改善箇所説明図

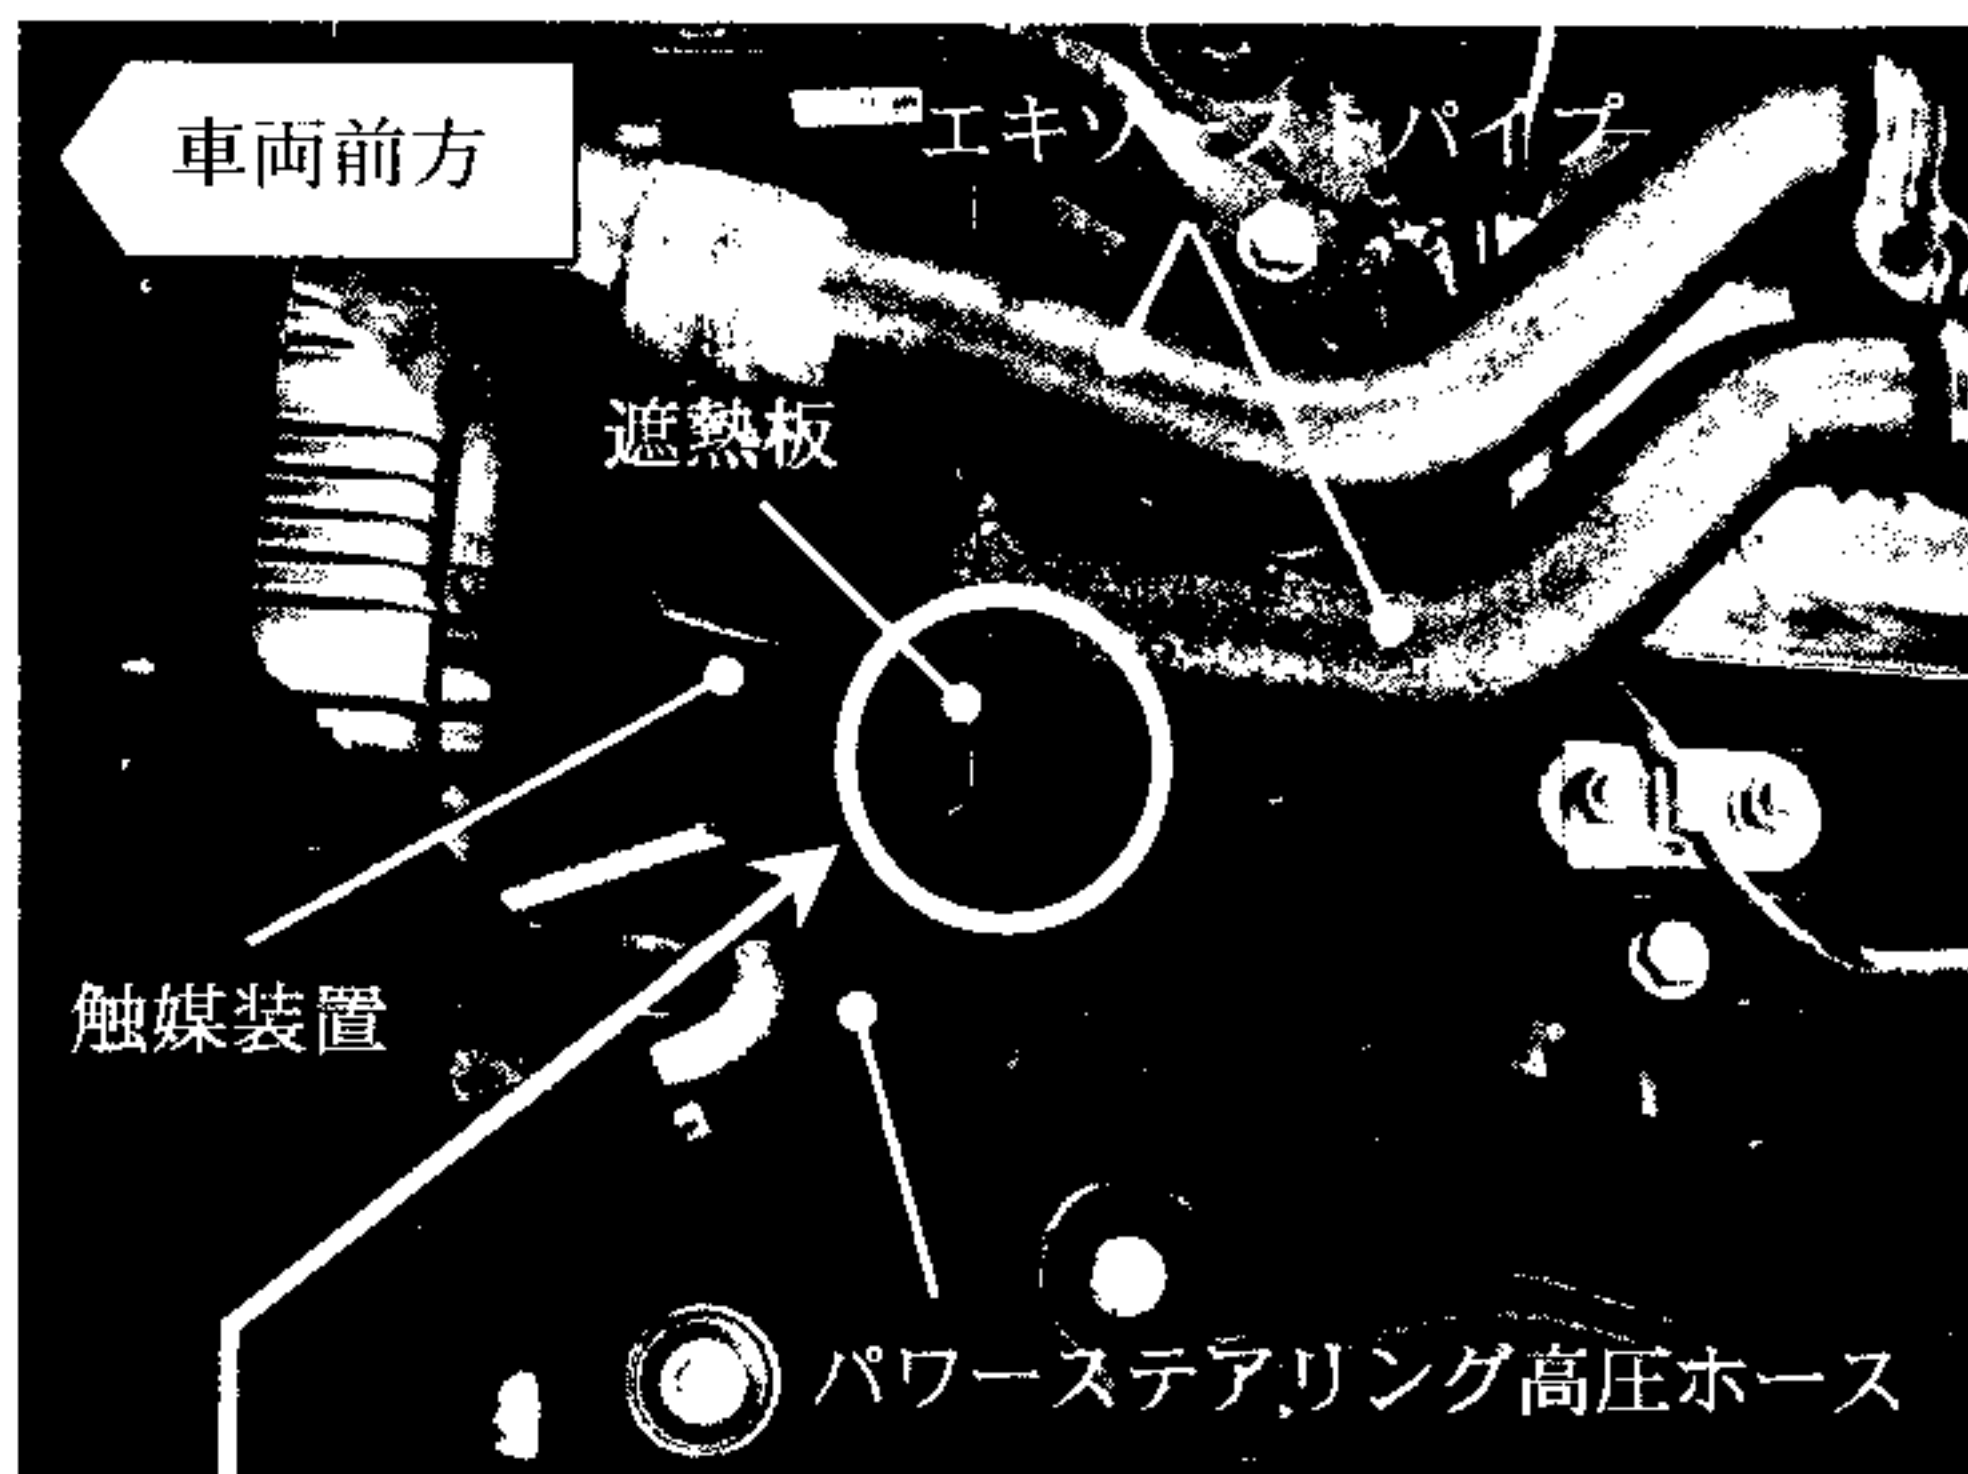
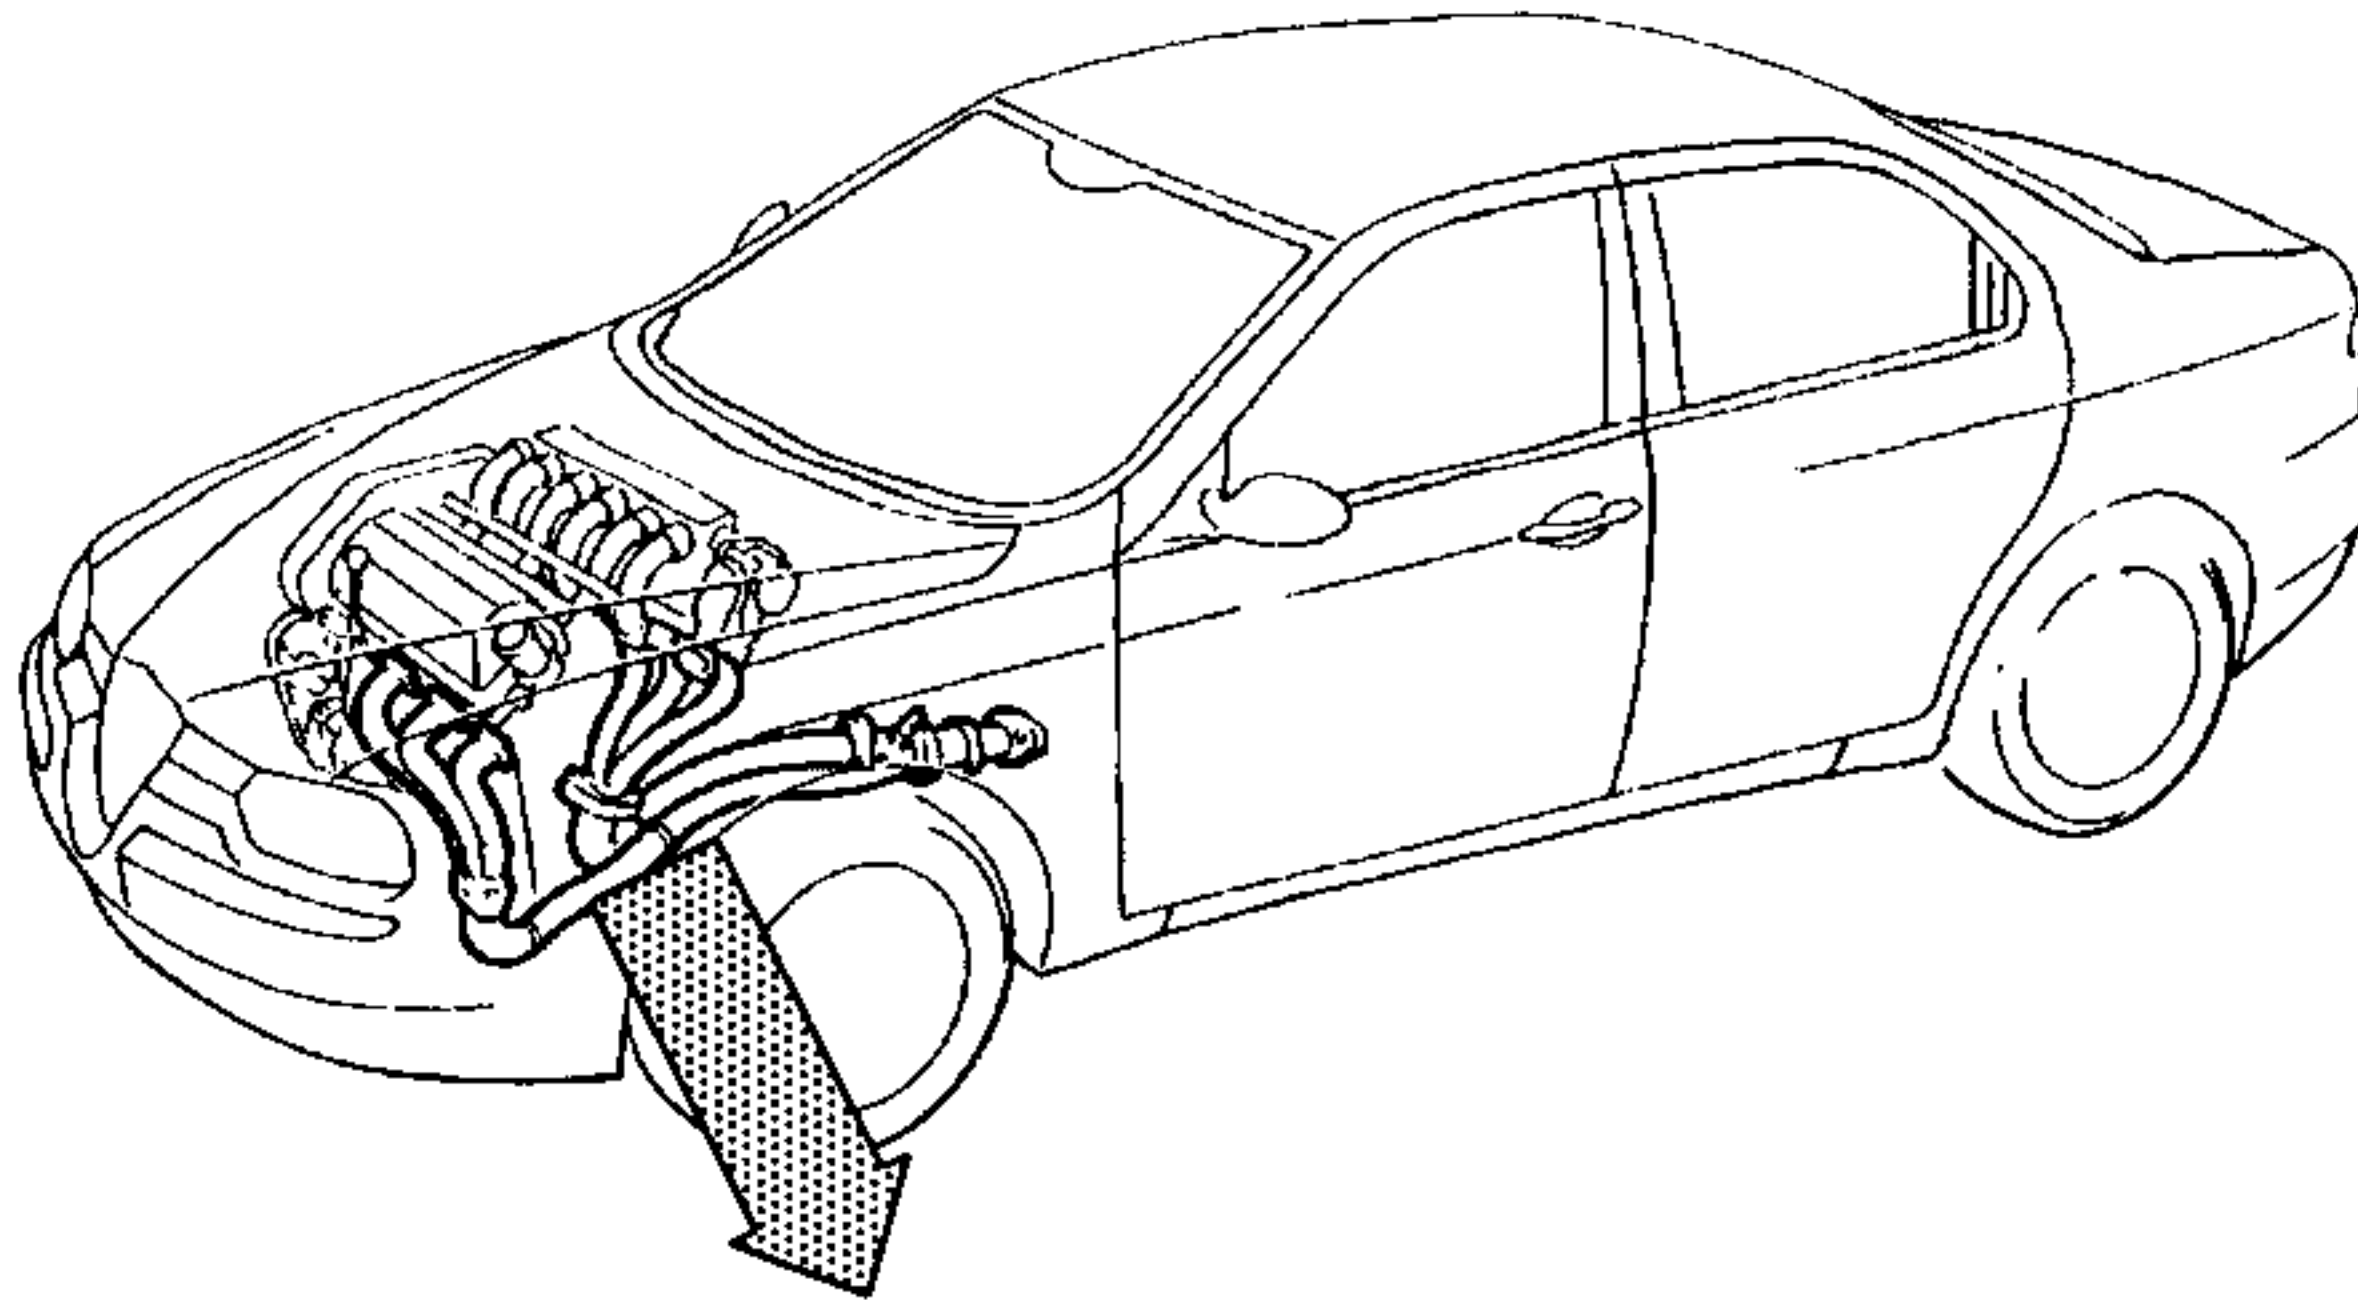
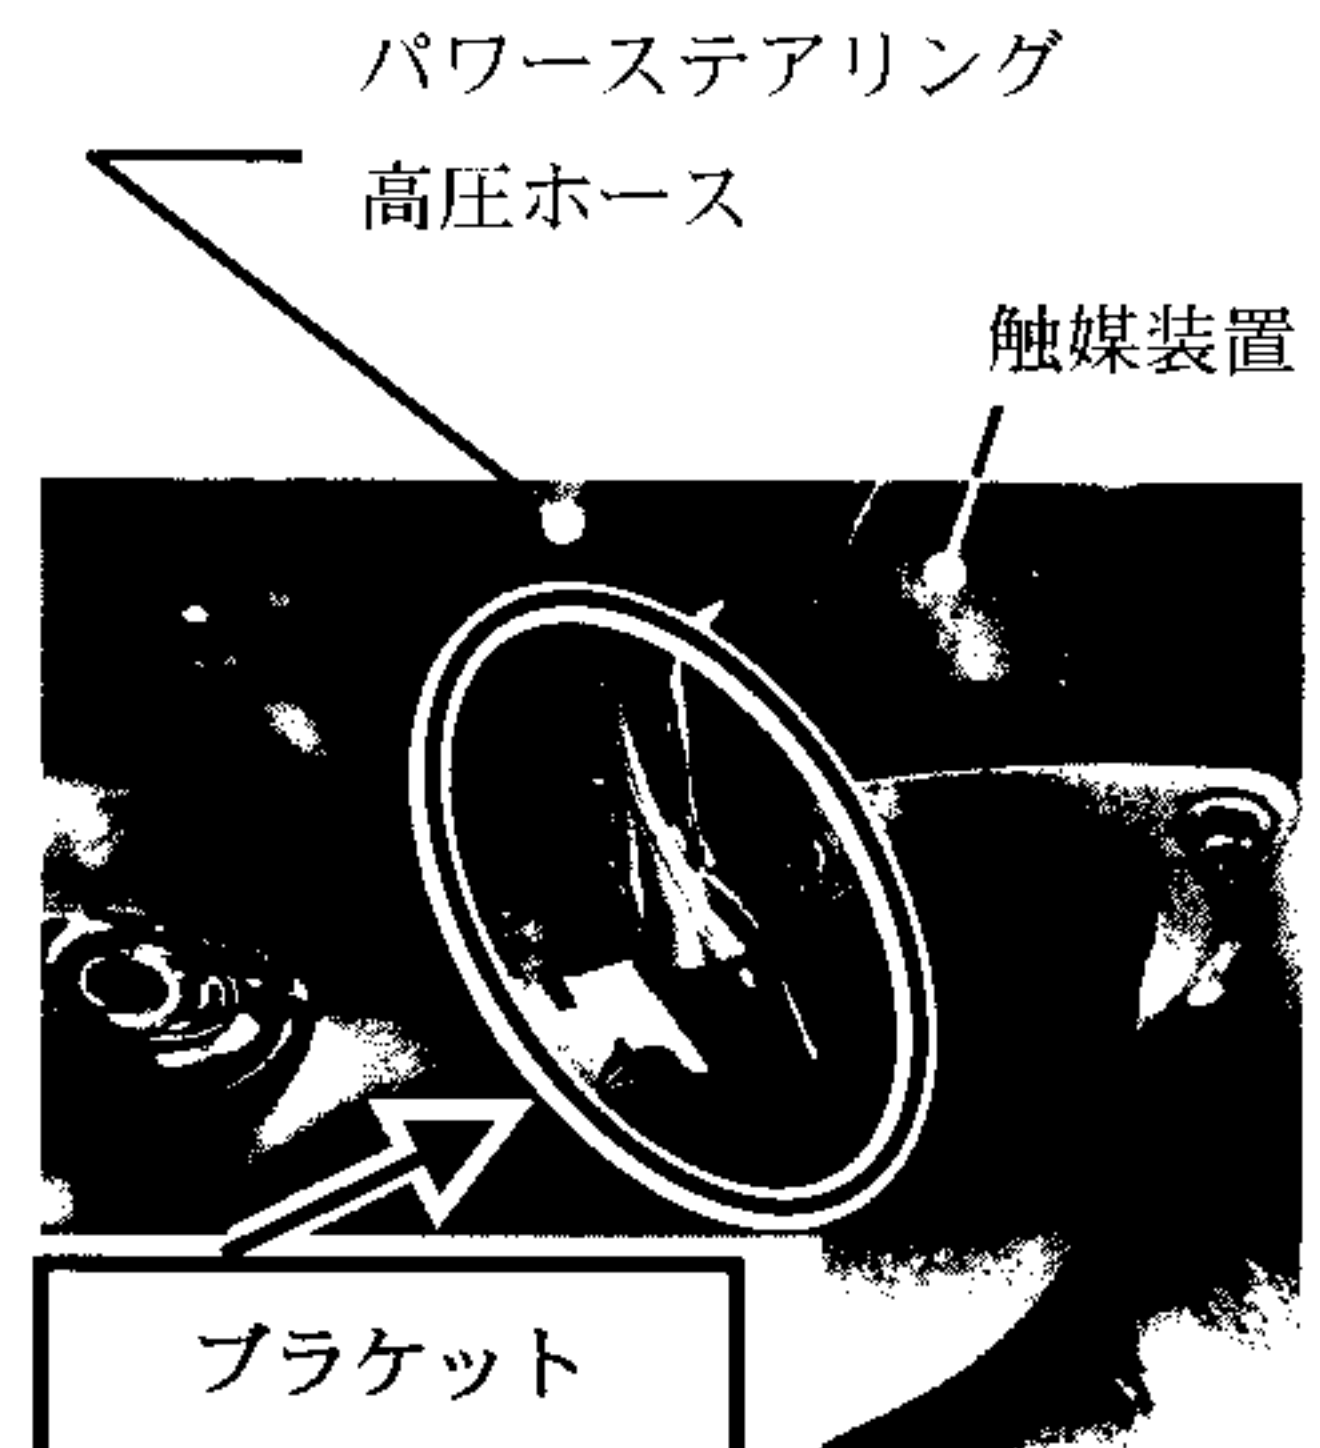
右ハンドル車のパワーステアリングの油圧ホースと触媒装置の遮熱板との隙間が不適切なため、当該ホースと当該遮熱板が接触しているものがあり、触媒装置からの熱により、パワーステアリングの油圧ホースが損傷することがある。そのため、パワーステアリングオイルが漏れて、ハンドルの操作力が増大し、最悪の場合、漏れたオイルが排気管に飛散し、火災に至るおそれがある。

全車両、隙間を確保するためのブラケットを追加する。また、パワーステアリングの油圧ホースが遮熱板に接触し損傷のあるものは、新品と交換する。
